เอกสารขอคำอธิบายเพิ่มเติม

โครงการ : ชัมมิต ทาวเวอร์

ถึง : บริษัท พีไอเอ อินทีเรีย จำกัด	เลขที่ : RFC.2104.240404.PIA.PU.1 (002)
เรียน : คุณเกษมสิริ พูนสกุลทิพย์	วันที่ : 4 เมษายน 2567
คุณวรพจ รุจิภัทรมงคล	จำนวนแผ่น (รวมแผ่นนี้) : 4 แผ่น

เรื่อง : Floor Drain ห้องน้ำ ส่วนของโรงแรม

Model / No. : MDM10026 X

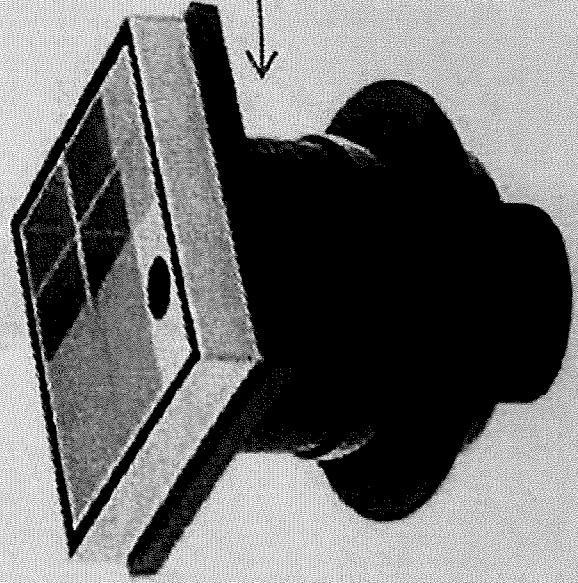
ที่	คำถาม	คำตอบ
1.	เนื่องจาก Floor Drain รุ่น MDM 10026 เป็นรุ่นที่เหมาะสมสำหรับวางก่อนเทคอนกรีต โครงสร้าง ด้วยมีฐานใหญ่ซึ่งควรต้องทำการฝังไว้ก่อน ด้วยเหตุดังกล่าวจึงขอแนะนำเป็นรุ่น EM 3226+ MD50/I ใช้กับท่อ PVC ขนาด 2-4 นิ้ว เป็นแบบสวมจะทำให้ไม่ติดขัดกับหน้างาน และรูปแบบที่มีหน้าตาเหมือนกับรุ่น MDM 10026 รายละเอียดดังแนบ ดังนั้นจึงเรียนมาเพื่อพิจารณายืนยันสำหรับใช้ประกอบการทำงานต่อไป	สามารถใช้รุ่นที่นำเสนอได้โดยขอให้ทดลองทำตัวอย่างก่อนการดำเนินการจริงทั้งหมด
โปรดตอบกลับและส่งกลับภายในวันที่: 11 เมษายน 2567		
ลงชื่อ  (คุณภาคิน อุดมทองดีสกุล) บริษัท โปรเจ็ค แอลโลเอชั่น จำกัด วันที่ 04/04/2567	ลงชื่อ R. Vorapoj. (แทน) (คุณเกษมสิริ พูนสกุลทิพย์) บริษัท พีไอเอ อินทีเรีย จำกัด วันที่ 11/04/2024
